リコール情報

平成 27 年 6 月 4 日届出 リコール届出番号 外-2187

改善箇所説明図 ①

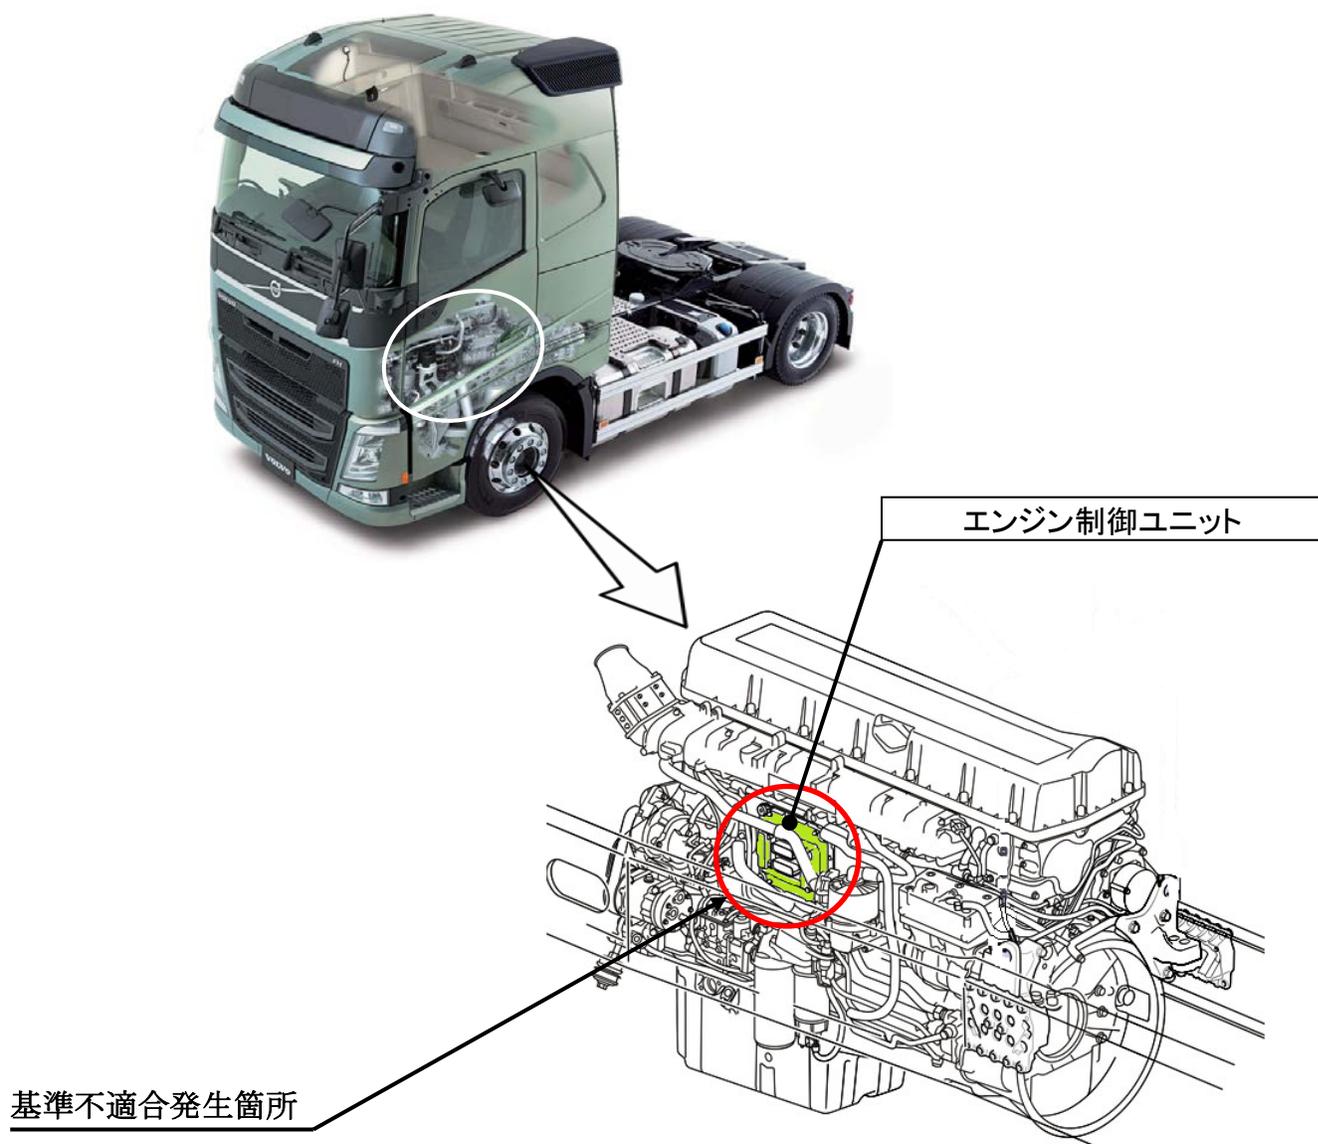
大型トラックのハイルフモデルにおいて、前部上側端灯間の中央部分（サインボード）の仕様に不備があり、保安基準第42条に定める基準に適合していません。

全車両、LED照明器及びサインボード照明スイッチを取り外すと共に、車両制御コントロールユニット（VMCU）をプログラム変更します。

識別：作業完了車はオーバーヘッドコンソール部の当該スイッチをスイッチカバーと交換する。
